「大戸川ダム建設事業の検証に係る検討報告書（素案）」  
に対する関係住民からの意見募集結果

## 大戸川ダム検証素案に対する意見の別紙

図 4.2-1 河川水位縦断面図 (淀川本川)

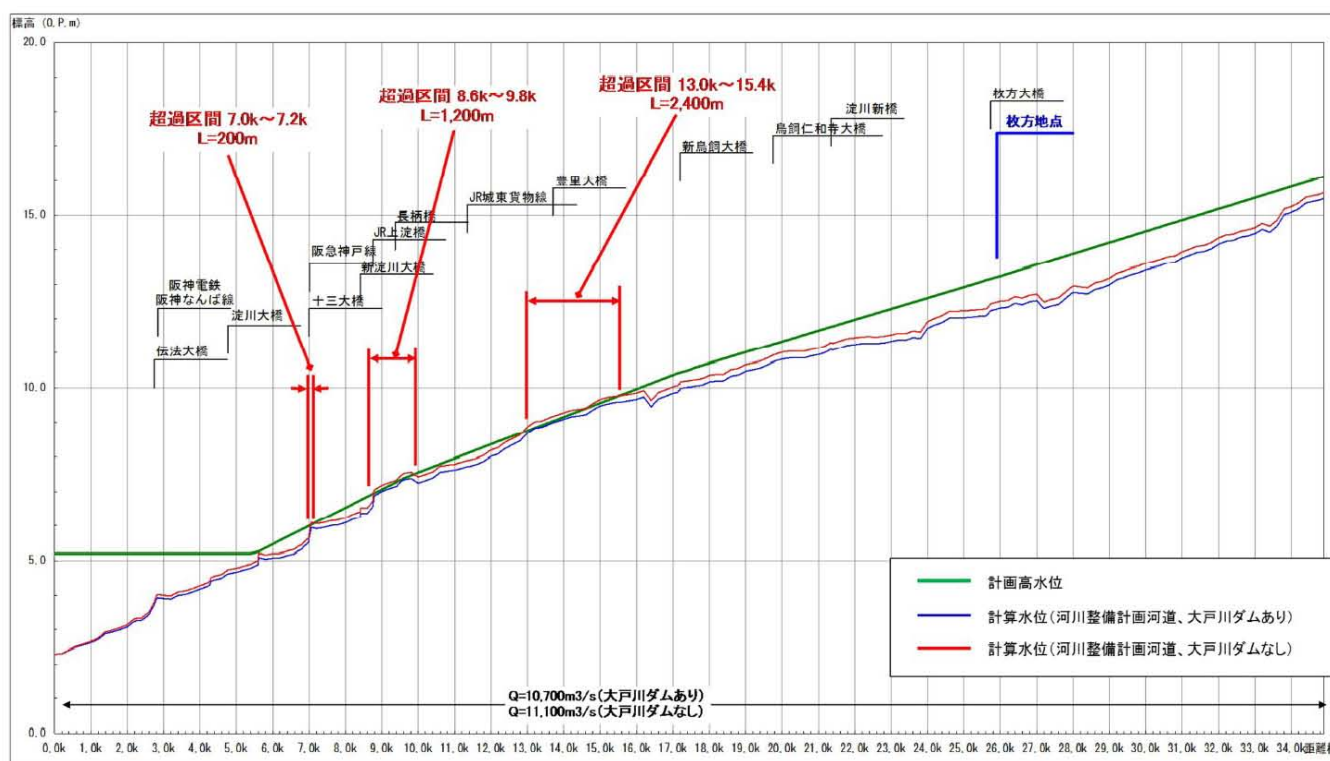
検証素案では、淀川本川に関して下記の図が示され、淀川本川の7.0～7.2km、8.6～9.8km、13.0～15.4kmは大戸川ダムがないと、計画流量の流下時に計画高水位を超えることを問題視している。

同図は、淀川本川での大戸川ダムの洪水ピーク削減量が400m<sup>3</sup>/秒あることが前提とした水位計算結果であるが、大戸川ダムに淀川本川でそのように大きな治水効果があるのだろうか。

検証素案では淀川本川で上述のとおり、8.6~9.8 km等で大戸川ダムがないと、計画流量の流下時に計画高水位を超えることを問題視しているが、計画高水位を超える高さは図1(検証素案の図4.2-1)から読み取ると、最大で15 cm程度である。これは大戸川ダムがないと流量が400 m<sup>3</sup>/秒増えることを前提とした数字であり、実際は上述のようにせいぜい100~150 m<sup>3</sup>/秒しか増えないから、超過水位は5 cm程度になると考えられ、わずかなものである。

図5

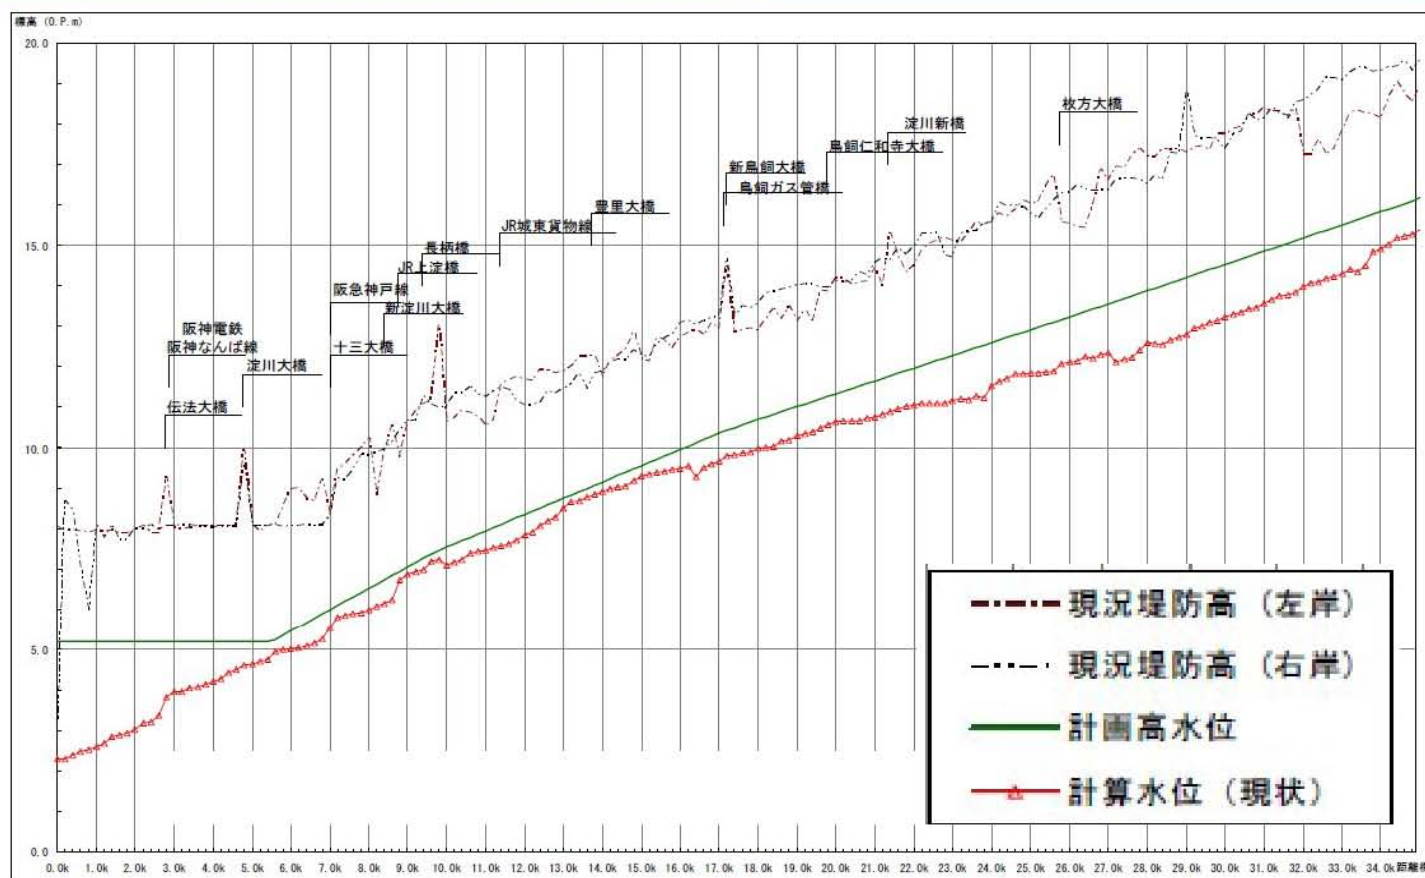
淀川水系河川整備計画の資料によれば、図5のとおり、左岸、右岸の現況堤防高は計画高水位より概ね2.5~3m以上高い位置にある。したがって、大戸川ダムがないために、計画高水位を5~15cm超えることがあったとしても、現況の堤防天端高まで2mを大幅に上回る余裕があるから、治水対策上、何も問題にならない。

したがって、淀川本川においては大戸川ダムなしで何の支障もないのである。

図6 滋賀県「淀川水系信楽・大津圏域河川整備計画」の計画概要説明資料

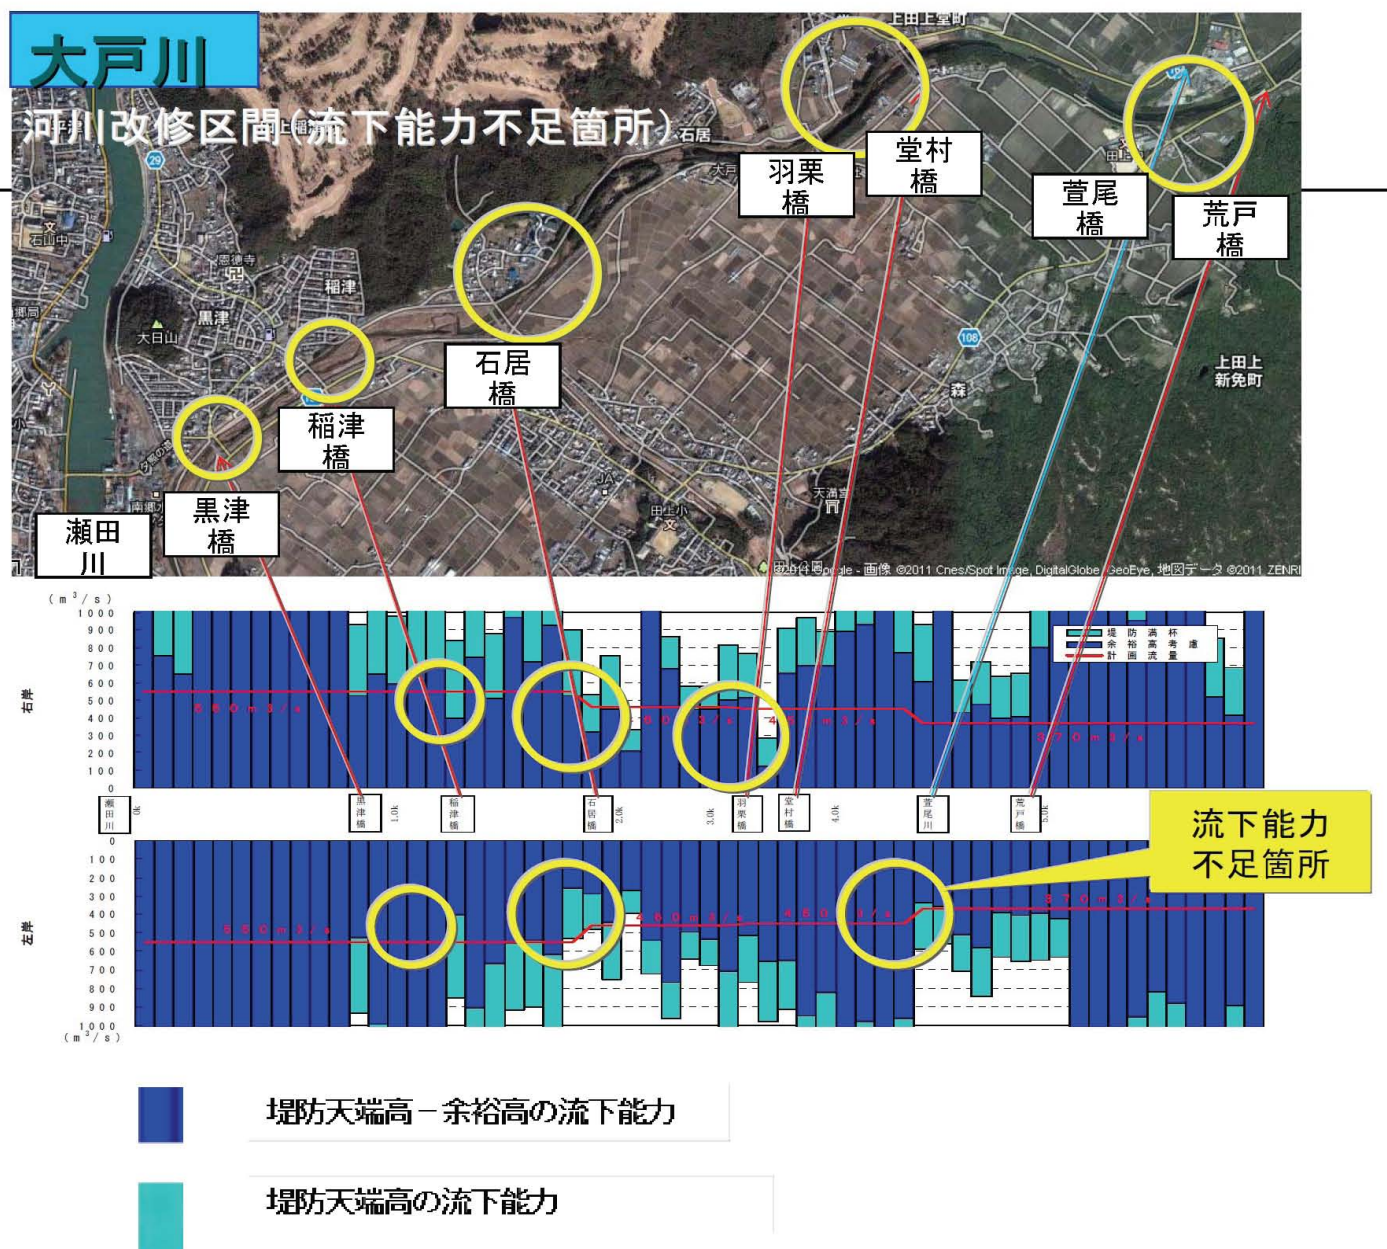
大戸川については淀川水系信楽・大津圏域河川整備計画が2013年3月13日に策定されている。その説明資料の中に図6の流下能力図がある。通常の流れ能力（現況堤防高から余裕高（大戸川は1.0m）を差し引いた高さの流れ能力）と、現況堤防高天端の流れ能力の両方が示され、大戸川ダムの洪水調節を前提とした河道目標流量に対する流下能力の不足箇所が書かれている。なお、この河道目標流量は大戸川ダム検証素案の図4.2-2と若干異なるところがあるが、ほぼ同じである。

図7 大戸川の流下能力（左岸）

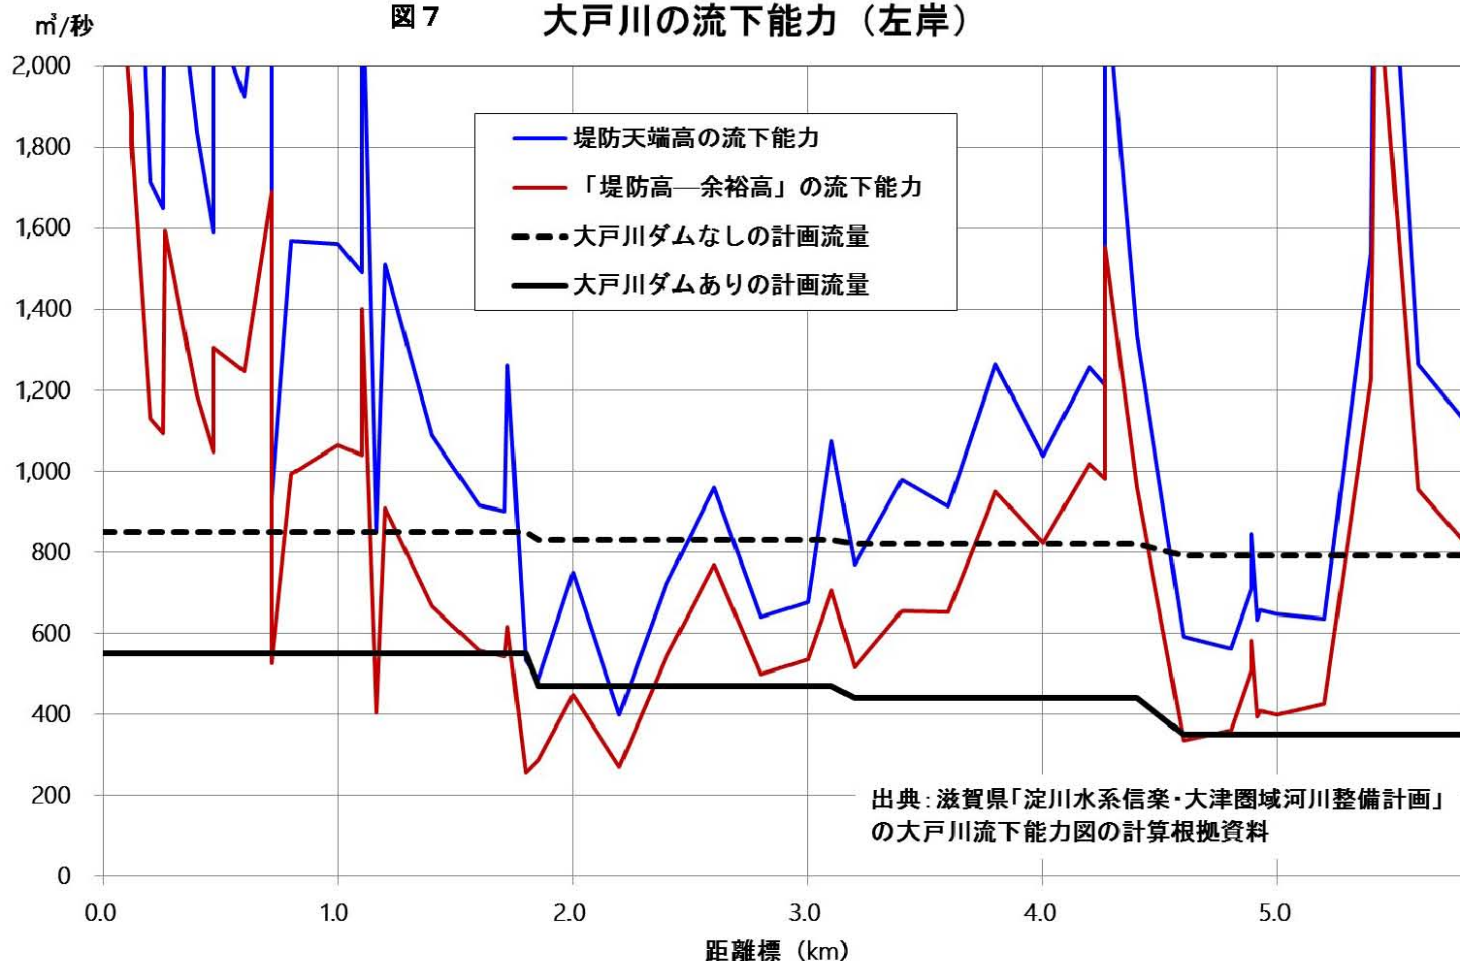
この図の元データを滋賀県への情報公開請求で入手し、左岸と右岸について大戸川ダムなしの計画流量、大戸川ダムありの計画流量（河道目標流量）、堤防天端高の流れ能力、「堤防高－余裕高」の流れ能力の関係を見たのが図7と図8である。

しかし、図7、図8で明らかのように、堤防天端高を超える洪水が来ても破堤しないように堤防強化対策を講じれば、大戸川の流れ能力を大幅に高めることができる。その方法は3-1 技術的に確立している耐越水堤防工法 に述べることにして、ここでは堤防強化対策を講じた場合の河川改修費を考えることにする。その場合の河川改修費は次の③＋④で表すことができる。

図7、図8から、②と④の改修規模の違いを概算すると、④は②の半分以下であると推測される。

大戸川ダムなしの代替案としてこの方式をとった場合に新たに必要とされる費用は、③+④-①であり、図7、図8から推測すると、①は④の1割程度であるので、 $38\sim 76\text{億円} + 210\sim 230\text{億円} \times 1/2 \times (1-0.1) = 130\sim 180\text{億円}$ となる

図 12 益田川ダムの副ダム（島根県のHPより）

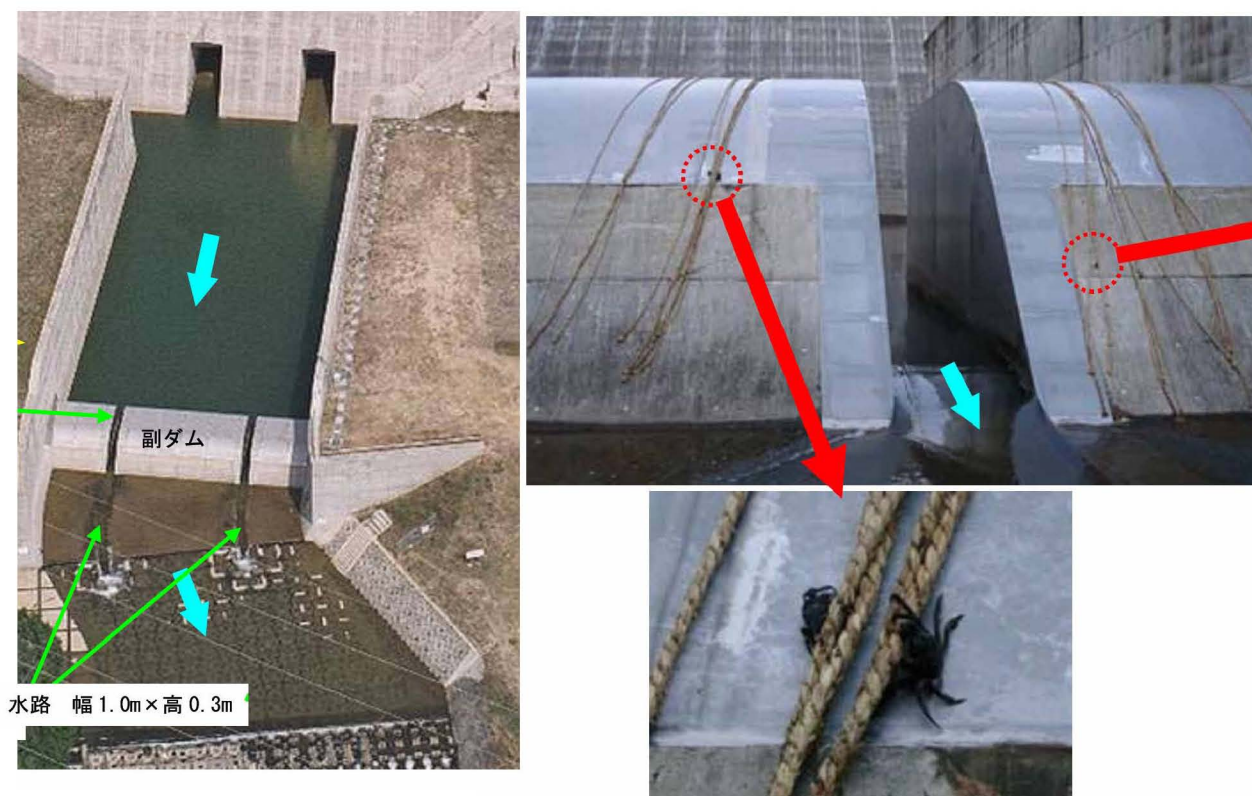
図 12 に示す写真は日本で最初の流水型ダムである島根県の益田川ダムの副ダムである。

幅が 50 メートル近くある副ダムにおいて水が流れるスリットの水路は 1 m 幅のものが 2 か所付いているだけであるから、流速が高まり、スリットの水路で行き来できる水生生物は限られる。

図 12 右側の写真はロープを副ダムに垂らしたところ、スリット水路を通れないツガニがロープをつたって遡上するようになったという報告であるが、しかし、このことは逆に、副ダムが水生生物の遡上を妨げる障害物になっていることを示している。ツガニはロープでようやく対応できたとしても、他の水生生物については不明である。副ダムの存在が水生生物の生息域を狭める要因になっていると考えるべきである。

大戸川においても、大戸川ダムが建設されれば、副ダムの存在が水生生物の生息に多大な影響を与えることになる。

図13 益田川ダムにおけるダム上下流の濁度変化（2010年）

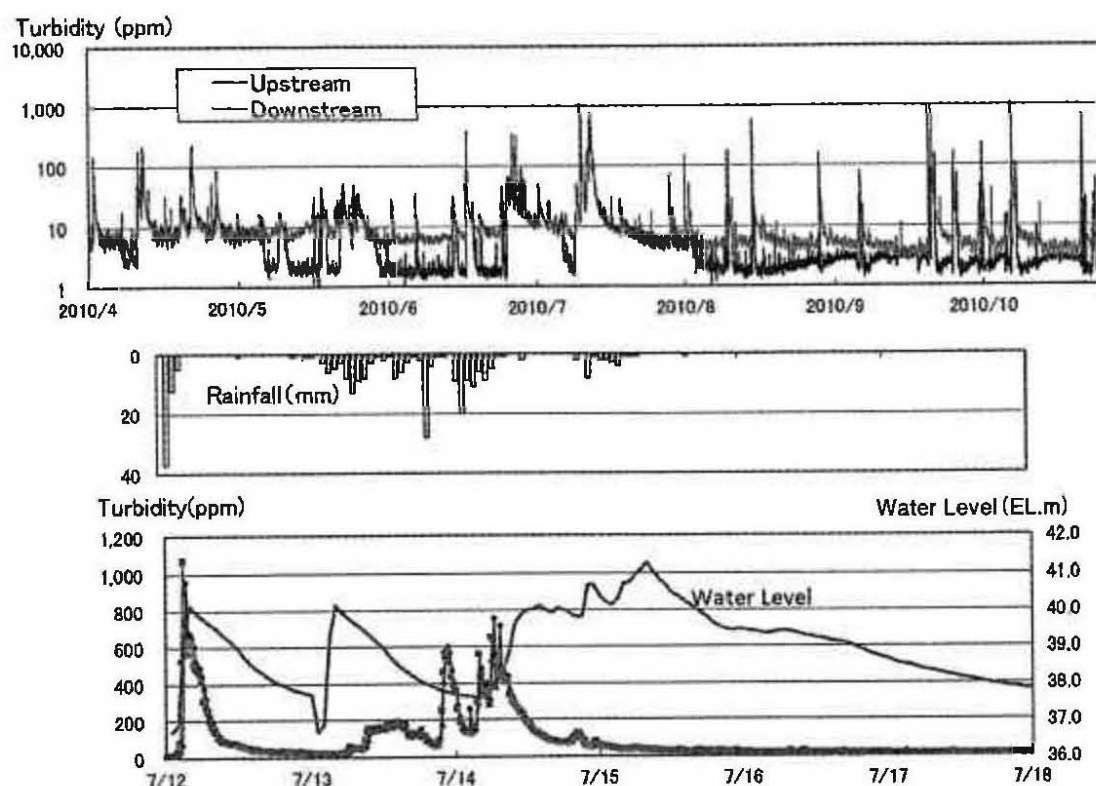
図 13 のグラフは、2010 年に益田川ダムについて観測調査した結果である。観測期間中に複数回の洪水が発生し、高濁度水が流下している、ダム上流側 (Upsream) は洪水終了後に濁度がすみやかに低下しているのに対して、下流側 (Downstream) は 10~数 ppm の濁度が続

しかも、これはさほど大きくない洪水の場合である。益田川ダムは完成してからまだ10年間程度しか経っておらず、今後、大洪水が来て土砂が一举に流出した場合、ダム下流で高濁度水が長期化することが心配される。

したがって、大戸川ダムが建設されれば、川の濁りが長期化し、魚類の成育や生態に対して少なからず影響を与えることを危惧せざるをえない。

図1 近畿地整が想定した操作

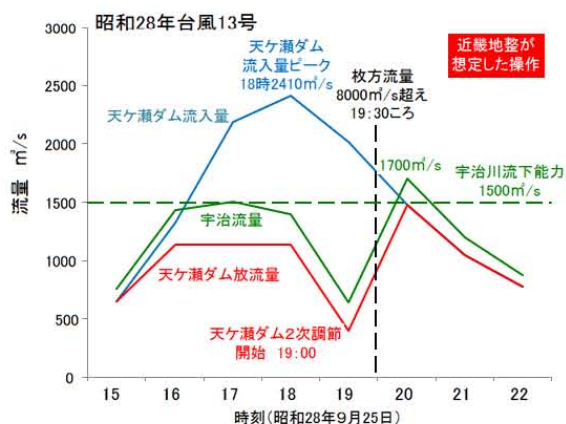
図1は、近畿地整が戦後最大洪水の昭和28年台風13号洪水に対し、想定操作をした場合の天ヶ瀬ダム流入量、同放流量、宇治流量を示したものである。これによると、20時に宇治の流下能力  $1500 \text{ m}^3/\text{s}$  を超えており、近畿地整の説明を裏付けているかにみえる。

図1では、2次調節を19時に開始している。①の条件はクリアしているものの、②の条件は無視されている。19時時点での枚方流量は  $8000 \text{ m}^3/\text{s}$  に達しておらず、操作規則に違反している。

図2 操作ルールにしたがった操作

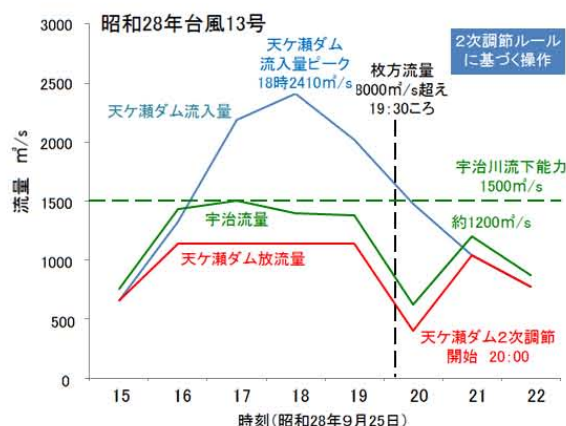
淀川水系流域委員会は、操作規則通りの操作を想定すれば、図2に示すように、2次調節の開始は20時となり、21時に満水となって流入量をそのまま放流することになっても、宇治流量が流下能力を超えることはない、としている。

2次調節を行えるのである。このことは、大戸川ダムと川上ダムがなくても、枚方流量を流下能力以下にすることができ、両ダムとも不要なのである。
